Neubau von zwei Einzelhandelsmärkten von PENNY und EDEKA im Waagerner Tal in Möckmühl

Verkehrstechnische Beurteilung der Stellplatzanlage

- Analyse und Bewertung des Parkplatzlayouts und der Fußgängerführung -

Übersichtsplan der Stellplatzanlage mit Bezeichnung der Zufahrten und Fahrgassen

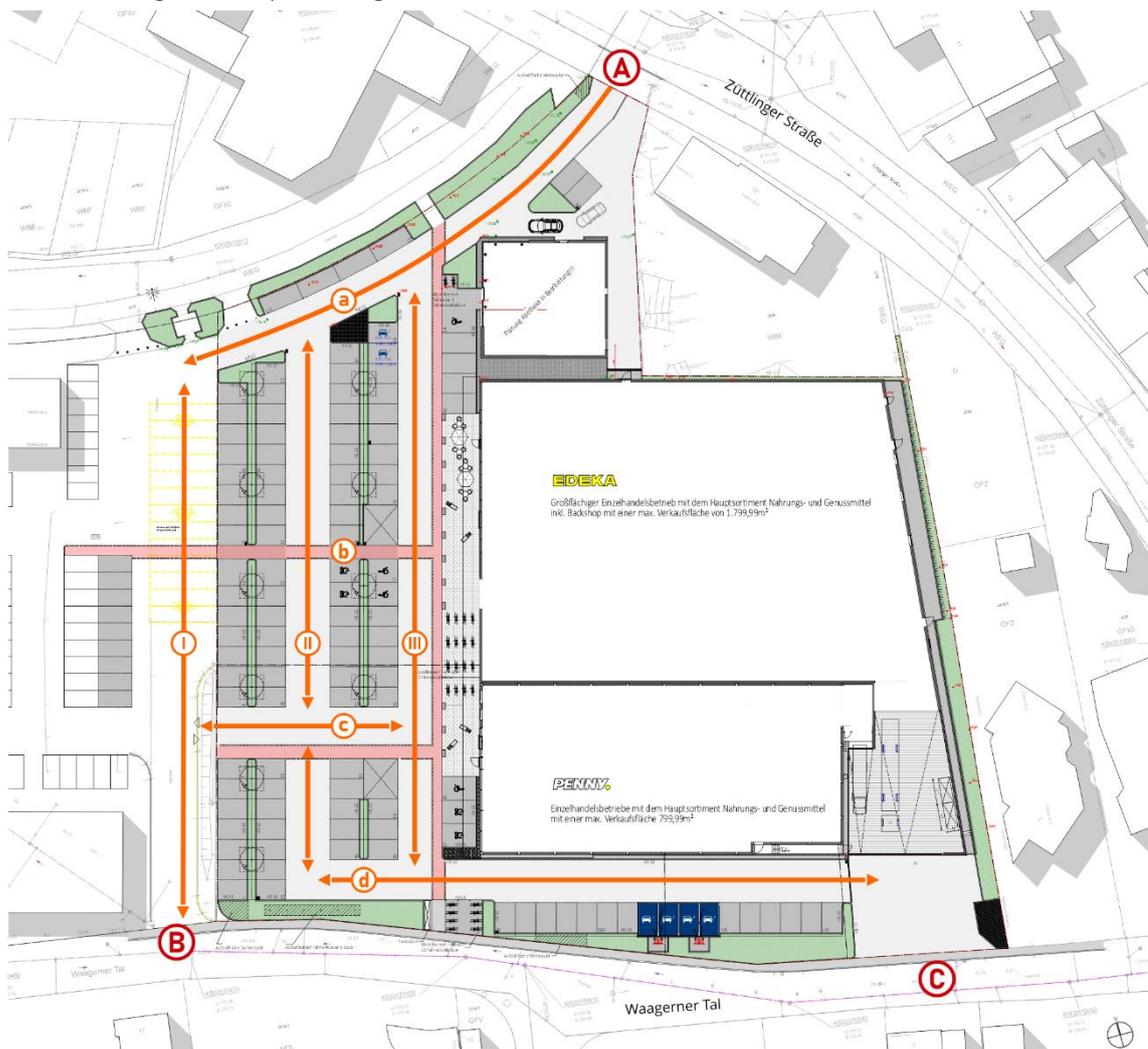
- **Neugestaltung der Zufahrt an der Züttlinger Straße**
Die aktuelle Zufahrt an der Züttlinger Straße weist eine Breite von 9,25 m auf. Dies ist für die folgende Einbahnsituation mit reiner Zufahrt aus Richtung der Züttlinger Straße nicht erforderlich. Zur besseren Fassung dieser Situation empfiehlt es sich, die Zufahrt enger zu fassen. Hier ist auch eine Markierung ausreichend, z.B. in Kombination mit einer markierten Fußgängerführung aus dem Bereich der in Gegenlage einmündenden Lehlestraße.

- **Breite der Erschließungsachse a**
Die nördliche Zufahrt ist als Einbahnstraße konzipiert. Hierfür ist eine Fahrbahnbreite von 5,50 m nicht erforderlich. Im Gegenteil werden hierdurch Fahrten in die Gegenrichtung gefördert. Für eine Einbahnstraße ist eine Fahrbahnbreite von 3,50 m ausreichend und bleibt für Pkw gut befahrbar.

- **Entfall der Längsparkstände**
Die vier Längsparkplätze an der nördlichen Hauptzufahrt sind in der Nutzung nicht attraktiv und behindern ggfs. den Zufluss in die Fahrgassen der Parkstandreihen. Im Zusammenhang mit der vorgenannten Verschmälerung der Fahrgasse in der nördlichen Zufahrt könnte man diese vier Parkstände entfallen lassen und stattdessen vier weitere Parkstände in den Parkstandreihen vorsehen.

- **Breite des Fußgängerweges in der Achse III**
Dieser Fußweg wird die wesentlichen Funktionen für die Fußwegeerschließung übernehmen. Hier liegen die Zugänge der beiden Einzelhandelsgeschäfte und der Apotheke. Gleichzeitig wird hierüber eine Verbindung zwischen dem Jagsttal-Weg und dem Waagerner Tal hergestellt. Daher bietet es sich an, diesen durchgehend in einer Breite von 2,00 m herzustellen.

- **Verbindung zwischen Jagsttal-Weg und Anschluss Parkplatz**
Dieser Anschluss wird von seiner Bedeutung her der wichtigste Zugangspunkt für den Geh- und Radverkehr. Daher wird empfohlen, diesen Anschluss auf ein Maß von 3,00 m zu verbreitern, um die dort stattfindenden Verkehrsbewegungen (ein- und ausbiegende Radfahrer plus Fußgänger) konfliktärmer abzubilden. Ergänzend hierzu sollten Eckausrundungen ($r = 1\text{ m}$) oder Eckabschrägungen am Anschluss zum Jagsttal-Weg vorgenommen werden, um die Fahrkurven des Radverkehrs besser abzubilden.

Übersichtsplan mit den wesentlichen Maßen der Stellplatzanlage

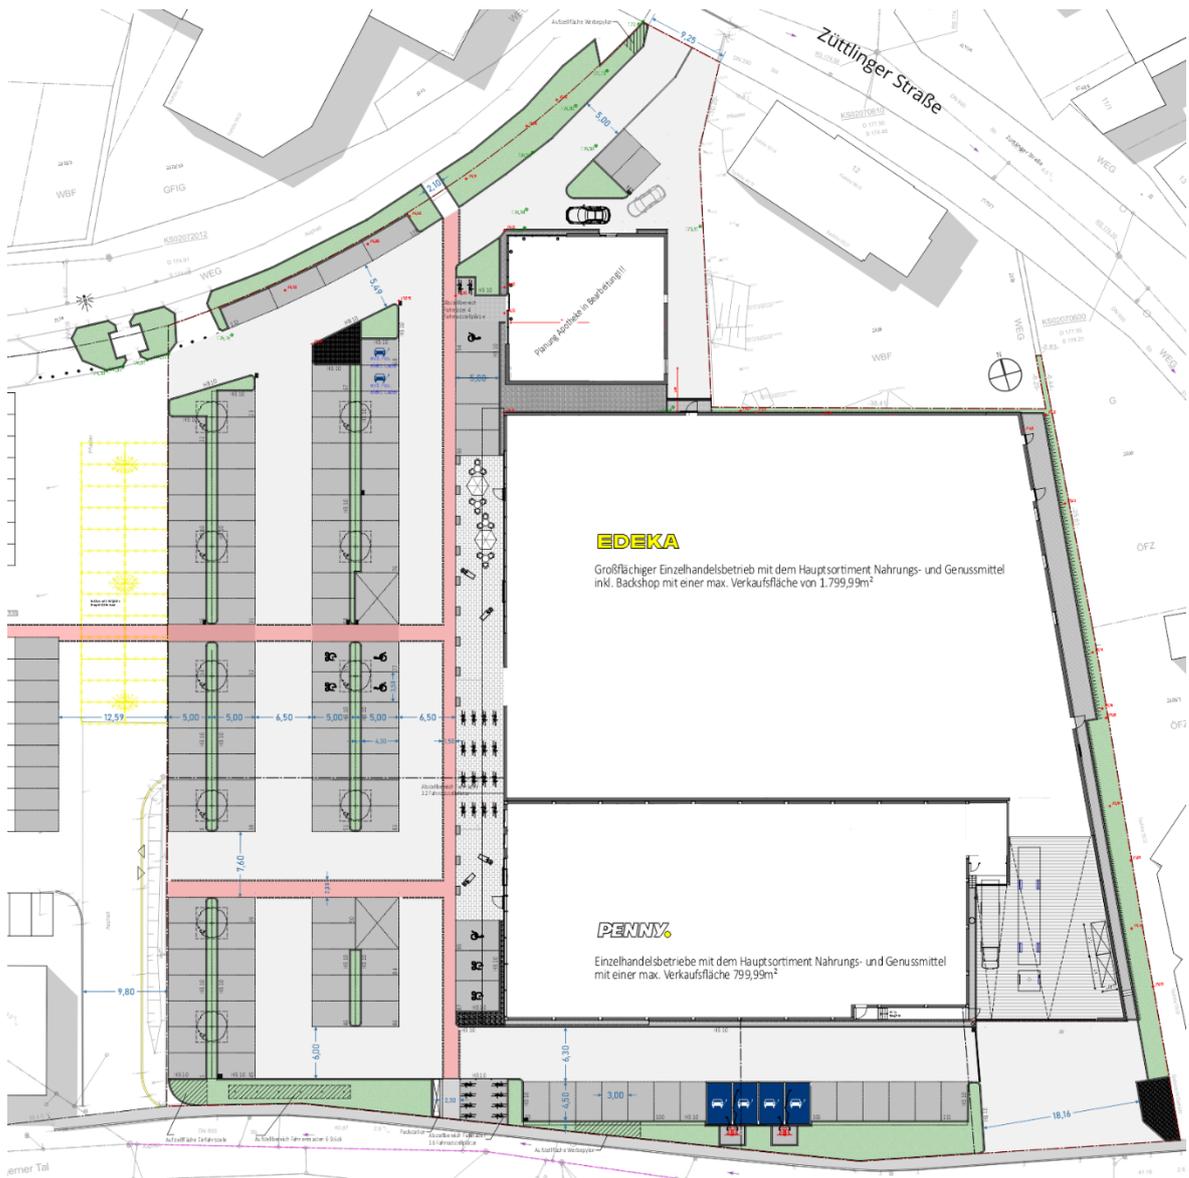
Die Regelparkstände des Entwurfes weisen ein Maß von 5,00 × 3,00 m auf. Hiermit sind diese um 0,50 m breiter als die Vorgabe mit 2,50 m aus dem zugehörigen Regelwerk der EAR¹. Bei der Parkstandtiefe ist zu beachten, dass sich diese aus 4,30 m befestigter Fläche sowie 0,70 m für den Überhang im Bereich der begrünten Mittelstreifen zusammensetzt. Dies entspricht den Vorgaben der EAR.

Die Fahrgassen weisen Breiten zwischen 6,00 m und 12,60 m auf. Die beiden Hauptfahrgassen in den Achsen II und III sowie die Erschließung in der Achse c haben eine Breite von 6,50 m. Damit

werden die Vorgaben der EAR mindestens eingehalten, meist jedoch überschritten. Die vorgenannten Angaben setzen sich aus dem asphaltierten Fahrbahnbereich zusammen. Hiervon wird zwar ein Streifen von 2,00 m zur Hervorhebung der Fußgängerführung abmarkiert, kann jedoch in üblicher Weise für Ein- und Ausparkvorgänge genutzt werden.

- Reduzierung der Parkstandbreite auf ein Maß zwischen 2,70 m und 2,80 m.

Der planerische Ansatz, die Breite eines Parkstands über dem aktuell laut EAR noch empfohlenen Maß von 2,50 m vorzusehen, ist richtig und nachvollziehbar. Zum einen stellt dieses Maß, entgegen den in den Gargagenverordnungen noch aufgeführten geringeren Maßen, bei den in den letzten Jahren immer breiter gewordenen Pkw zunehmend ein Mindestmaß an Gebrauchstauglichkeit dar. Zum anderen handelt es sich um eine Stellplatzanlage mit einer hohen Wechselfrequenz und entsprechend vielen Parkvorgängen. Hier haben sich breitere Stellplätze bewährt. Diese dienen zügigeren Ein- und Ausparkvorgängen und erleichtern dank weiter öffentlicher Türen das Ein- und Aussteigen.

Die Erfahrungen auch bei Stellplatzanlagen von Mitbewerbern zeigen, dass sich hier Maße zwischen 2,70 m und 2,80 m auch mit aktuellen Fahrzeugtypen wie mittelgroßen SUV bewähren.

Bei den aktuell vorgesehenen 117 Stellplätzen bedeutet dies, dass man bei Stellplatzbreiten von 2,70 bis 2,80 m zusätzliche 7 bis 11 Stellplätze realisieren könnte².
